SERVICE INFO – INA 0163

Těleso čerpadla chladicí kapaliny bylo modifikováno

Výrobce: Ford

Obj. č.: 538 0256 10

Obrázek 2: Modifikované upevňovací body čerpadla chladicí kapaliny

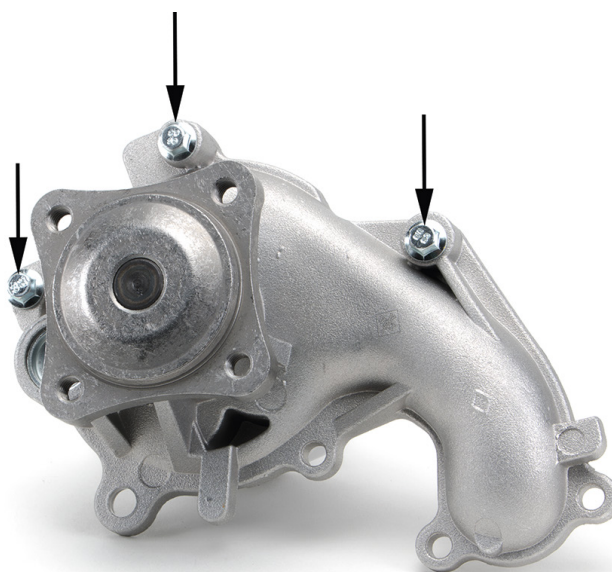
Těleso čerpadla chladicí kapaliny s objednacím číslem 538 0256 10 bylo modifikováno. V důsledku toho se musí na třech uvedených připevňovacích bodech (obrázek 2) bezpodmínečně použít přiložené šrouby (M6x37).

Vzhledem k větší tloušťce materiálu na třech upevňovacích bodech jsou zde použity delší šrouby.

Použijte přiložené šrouby
